## 改善箇所説明図

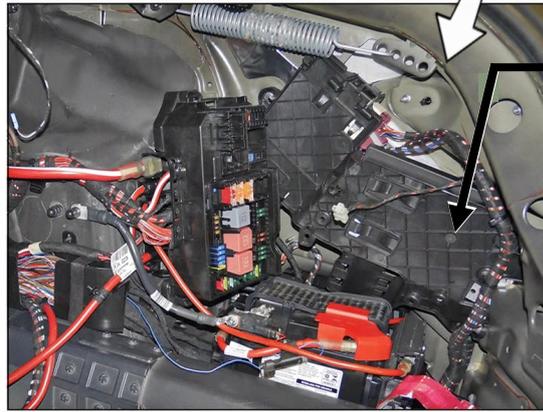
不具合発生箇所

リア SAM コントロールユニット

トランクルーム右側

注:  は、制御プログラムを対策仕様に書き換える部位を示す。

リア SAM (信号検知制御モジュール) コントロールユニットの制御プログラムにおいて、設計が不適切なため、エンジン始動時に誤ってリア SAM の初期化が行われることで、関連するユニットの警告灯が点灯すると共に、リアドアのパワーウィンドウが作動しない、等の作動が制限されることがある。最悪の場合、テールランプユニットが正しく作動せず、後部の灯火類が点灯しなくなるおそれがある。

全車両、リア SAM コントロールユニットの制御プログラムを対策プログラムに書き換える。

識別 : 車台番号の付近に黄色の識別ペイントを塗布する
